Gemeinde Ottenbach

## ► Teilrevision der Bauvorschriften 2016/2019

Bericht gemäss Art. 47 RPV

**Öffentliche Auflage**

### 3.5 Besondere Gebäude: Unterschreitung Strassenabstand an kommunalen Strassen (Art. 21)

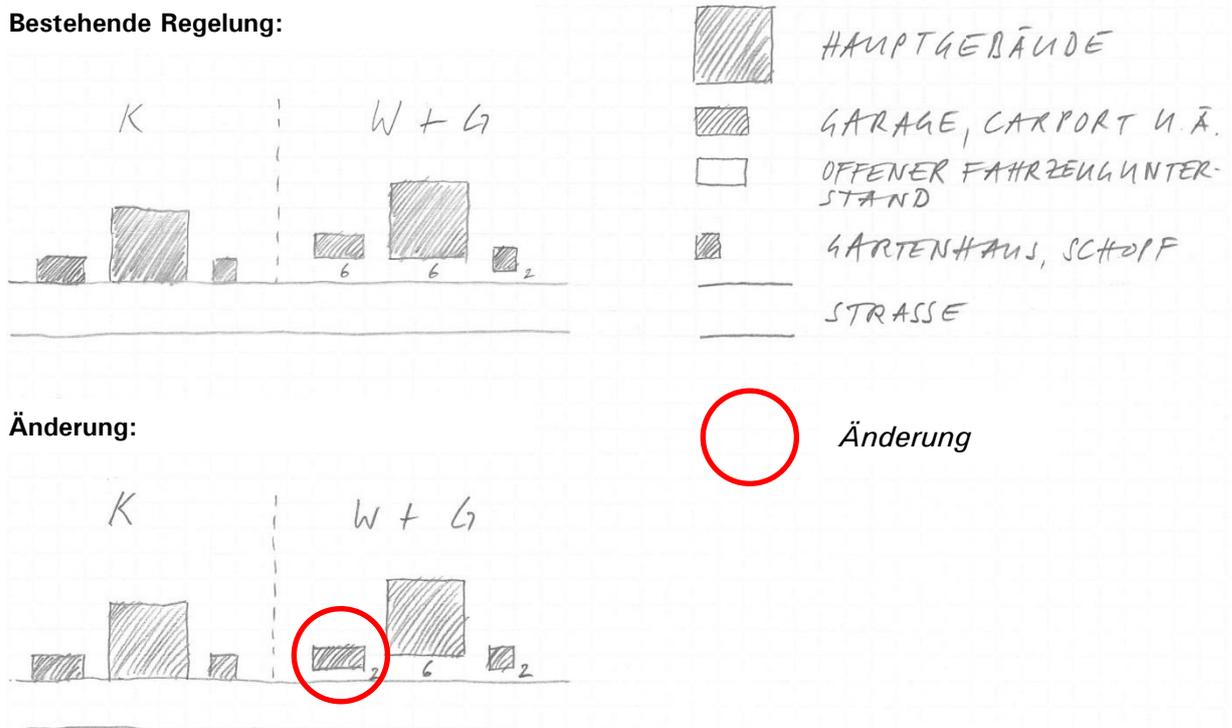
Die Unterschiede zwischen der bestehenden Regelung und der Änderung veranschaulicht folgende Grafik (K = Kernzone, W = Wohnzone, G = Gewerbezone):

Neu sollen mindestens dreiseitig offene Fahrzeugunterstände bis 2 m an die Strassengrenze von Gemeindestrassen gestellt werden können. Es soll geprüft werden, die Kernzone von dieser Regelung auszuschliessen.

Abs. 3: Für Gartenhäuser und Schöpfe ist gegenüber Strassen und Wegen ein Abstand von mindestens 2 m einzuhalten. **Mindestens dreiseitig offene Fahrzeugunterstände**

dürfen bis 2 m an die Strassengrenze von Gemeindestrassen gestellt werden, wenn dies die Verkehrssicherheit nicht beeinträchtigt.

Art. 5 Abs. 2 der BZO erlaubt in der Kernzone bereits heute das Bauen bis an die Strassengrenze. Eine Anpassung dieser Vorschrift ist nicht Teil der vorliegenden Revision der BZO. Die Empfehlung wird nicht berücksichtigt.

Abb. 7: Stützmauer mit Versatz.

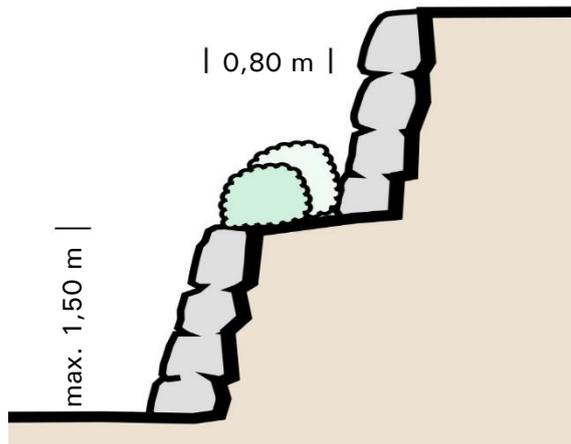
Es wird empfohlen eine maximale Höhe für Stützmauern und Einfriedungen festzulegen, sofern sie nicht dem gemäss Lärmschutzverordnung erforderlichen Lärmschutz dienen.

Stützmauern und Einfriedungen längs Strassen sind durch entsprechende Materialwahl möglichst zurückhaltend zu gestalten. Sofern sie nicht dem gemäss Lärmschutzverordnung erforderlichen Lärmschutz dienen und mehr als 1,50 m sichtbare Höhe aufweisen, sind sie durch horizontale, bepflanzte Rücksprünge von mindestens 0,80 m Breite zu gliedern.

Dank der Regelung, dass Stützmauern und Einfriedungen ab einer sichtbaren Höhe von 1,50 m durch horizontale, bepflanzte Rücksprünge von mindestens 0,80 m zu gliedern sind, kann man davon ausgehen, dass die meisten Stützmauern und Einfriedungen nicht mehr als 1,50 m hoch sein werden, da ein entsprechender Rücksprung zu einer Verkleinerung des nutzbaren Grundstückes führen und je nach Situation auch konstruktiv kostenaufwendiger sein wird.
